臺南市「建築執照建築法令複核小組」第五次會議會議記錄

時間：一〇〇年九月二日（星期五）上午九時三十分

主旨：有關瀚霖建設股份有限公司申請位於本市永康區國聖段1030地號之建造執照乙案，本案各層平面之造型牆是否需計入容積樓地板面積及符合建築技術規則之規定，請貴會於臺南市建築執照建築法令複核小組會議中提請討論，檢送旨揭執照平面圖影本乙份供參，請查照。

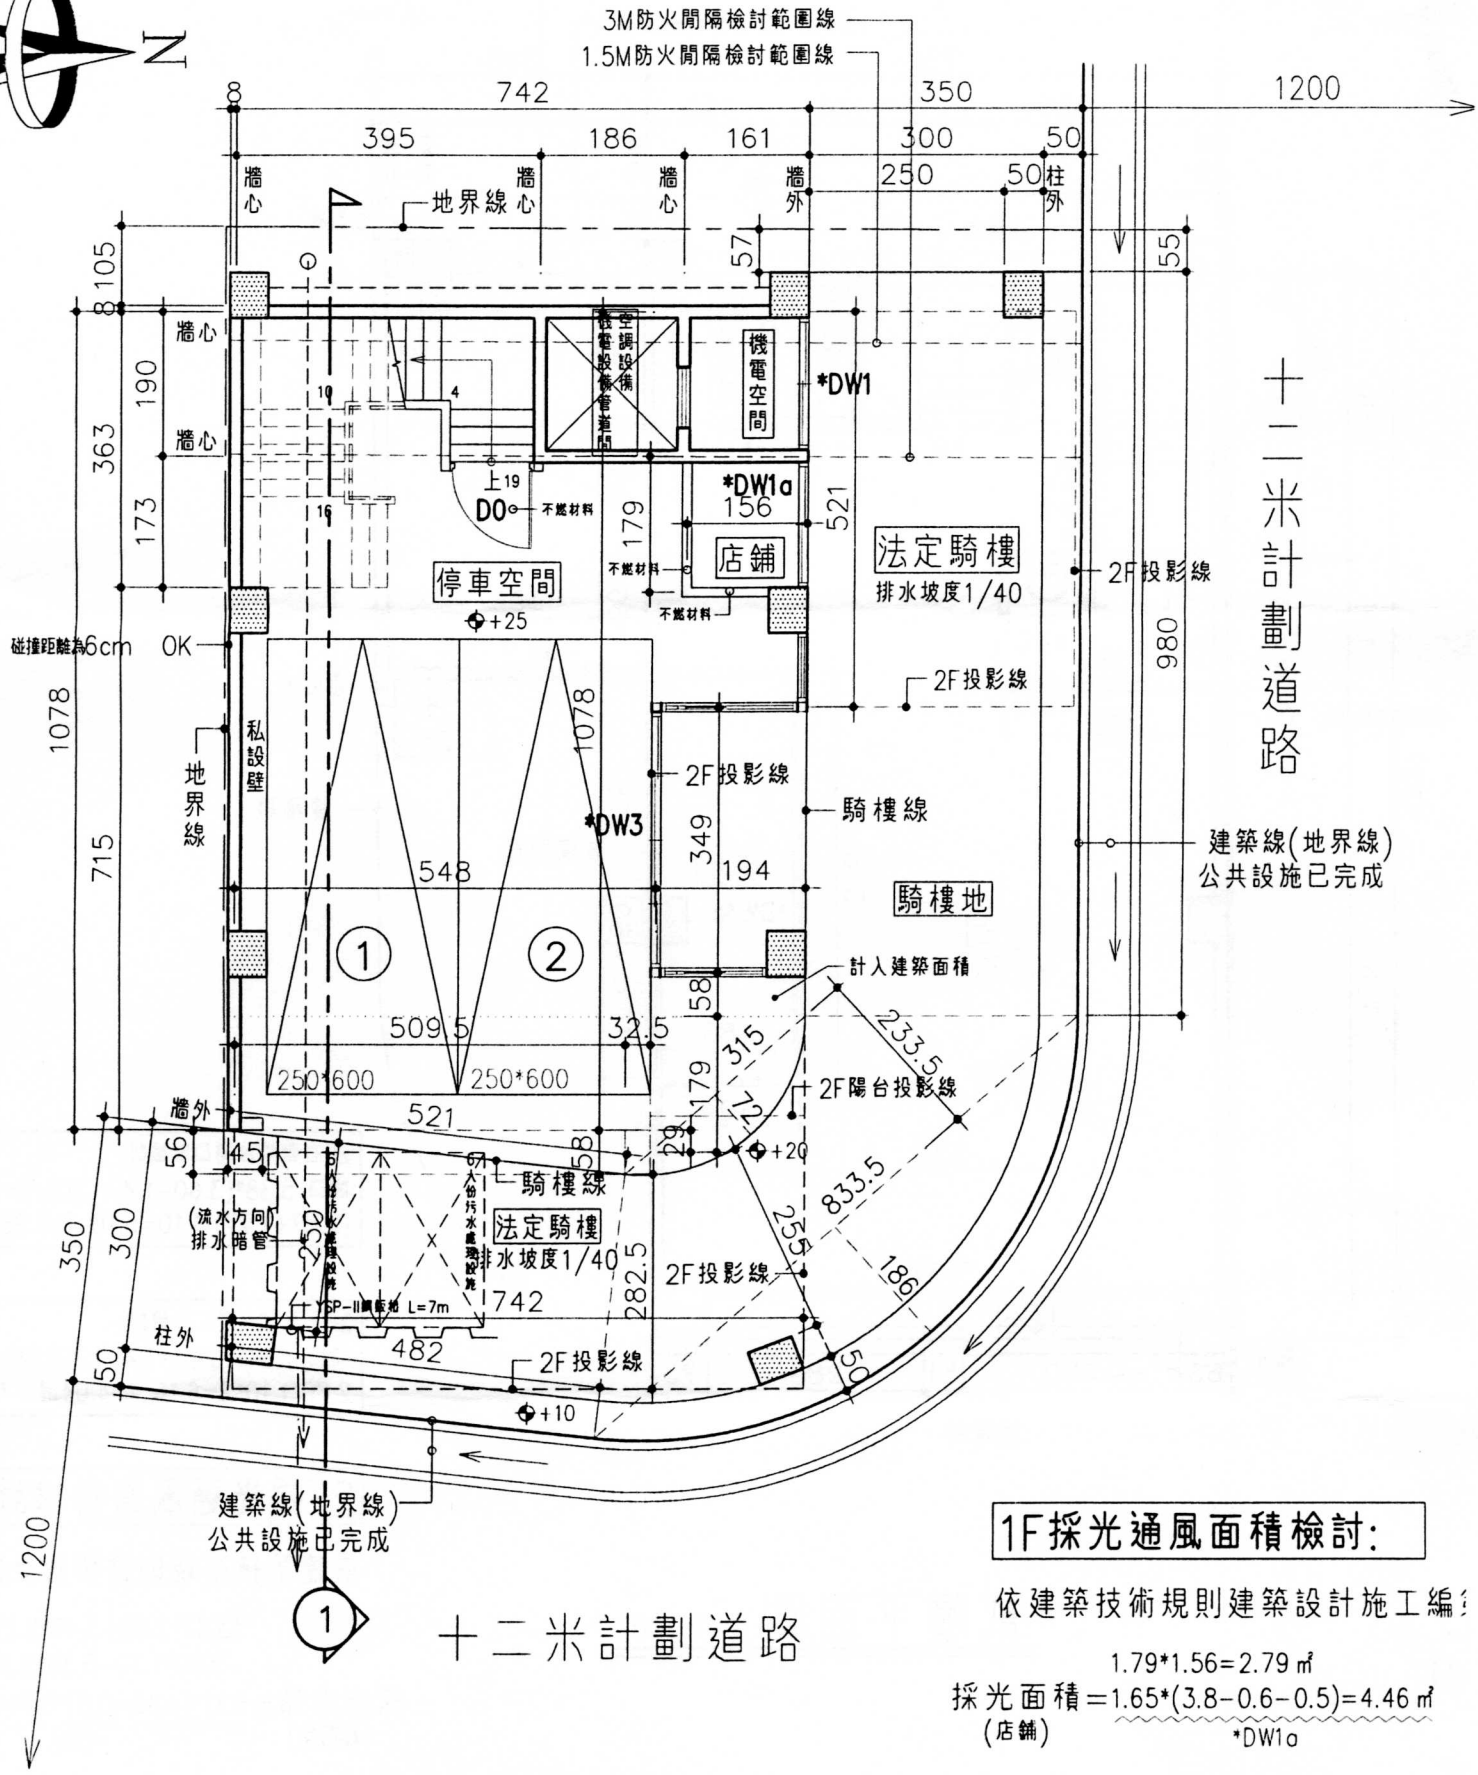
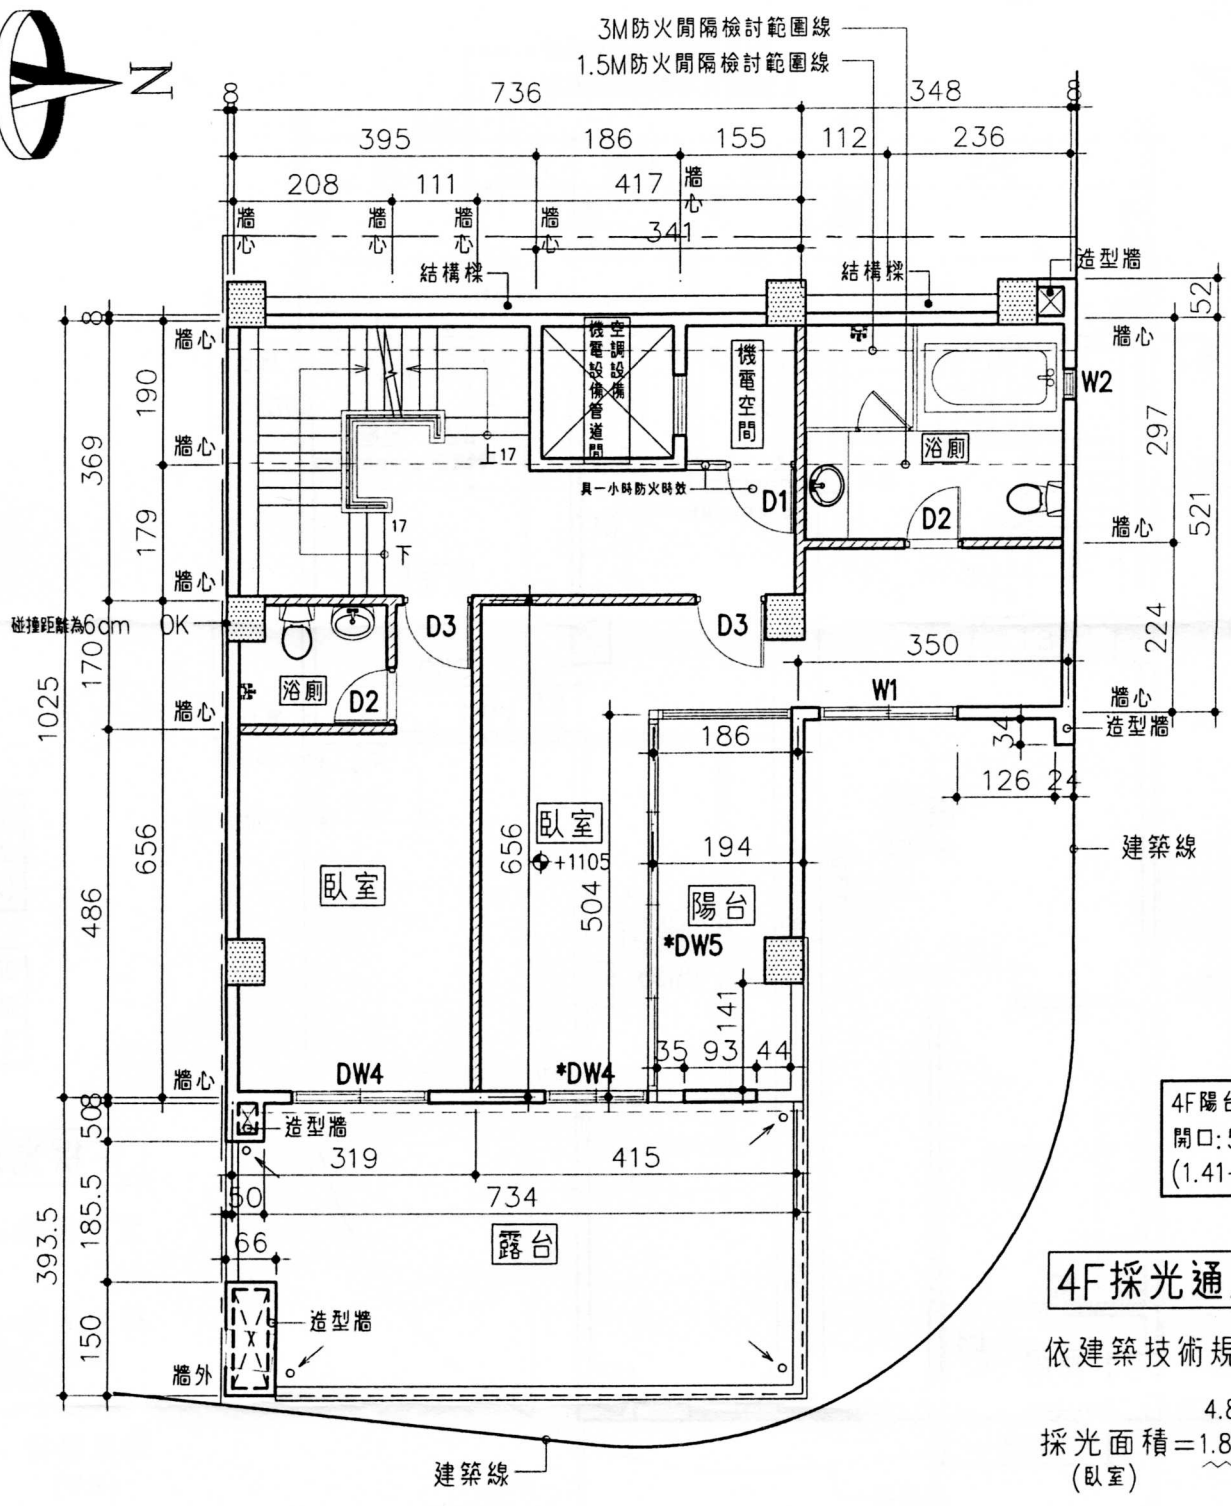
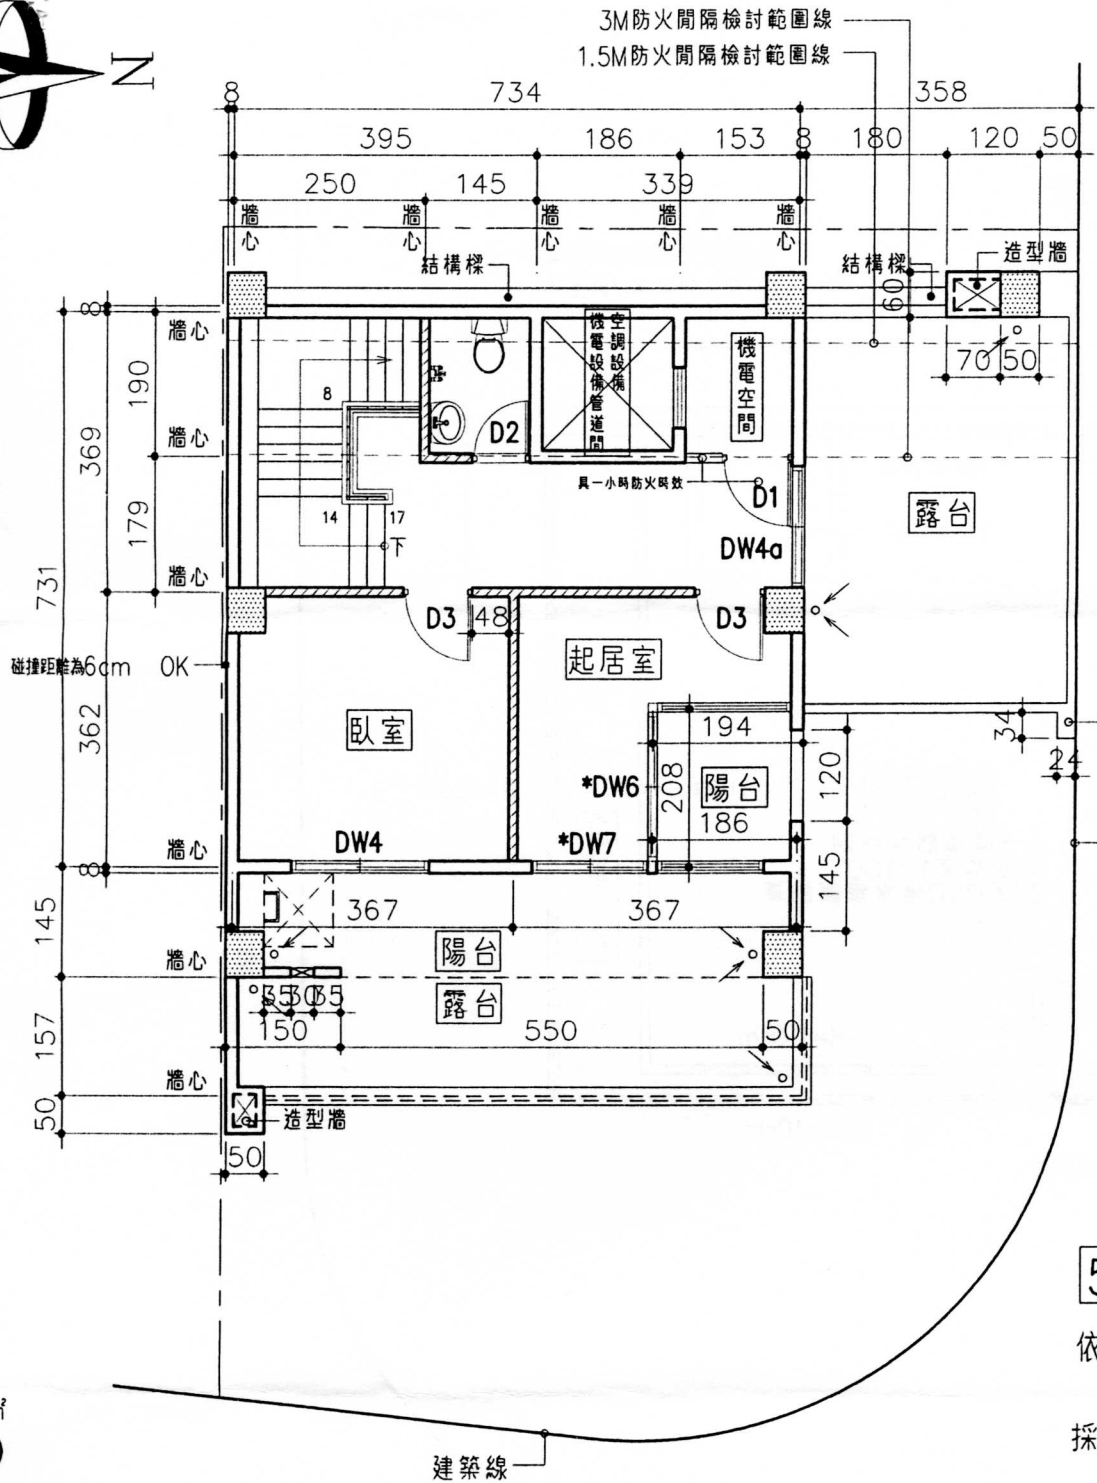
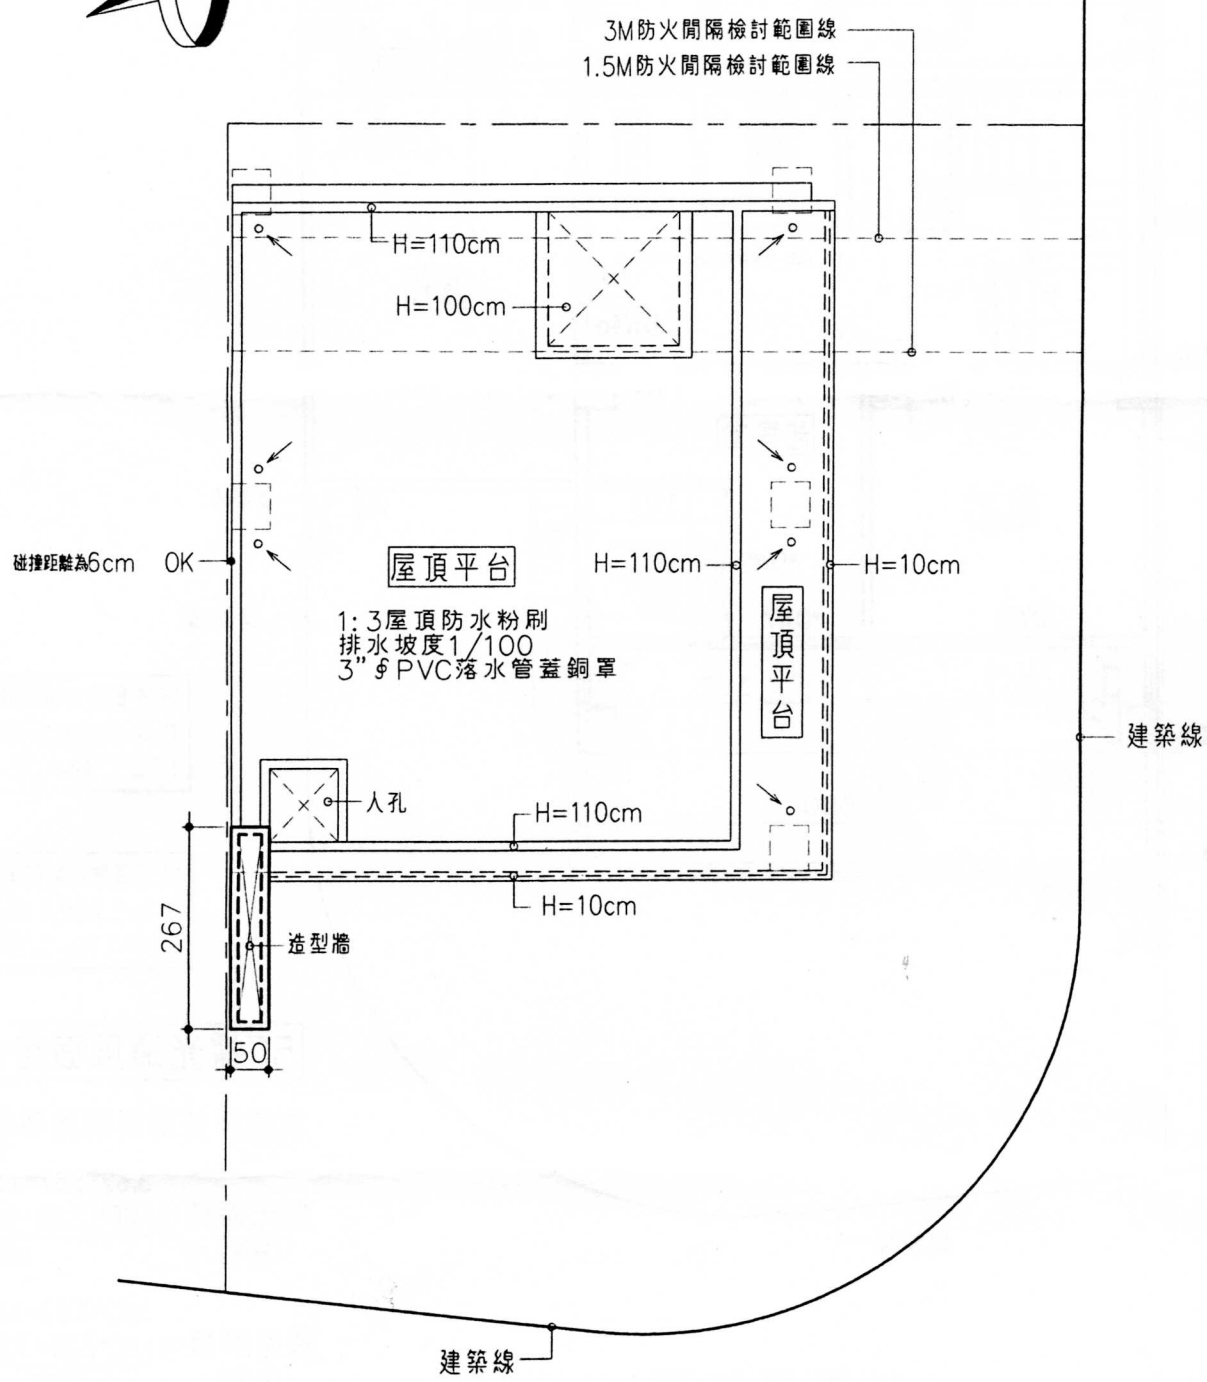
提案六：建築物於區劃中心線外設置供建築物造型之造型牆(或柱)，是否應計入建築面積或容積樓地板面積檢討疑義？詳如說明，提請討論。(提案人：臺南縣建築師公會)

決議：建築物於區劃中心線外設置供造型之造型牆(或柱)，確非作空間使用，免計入建築面積或容積樓地板面積。
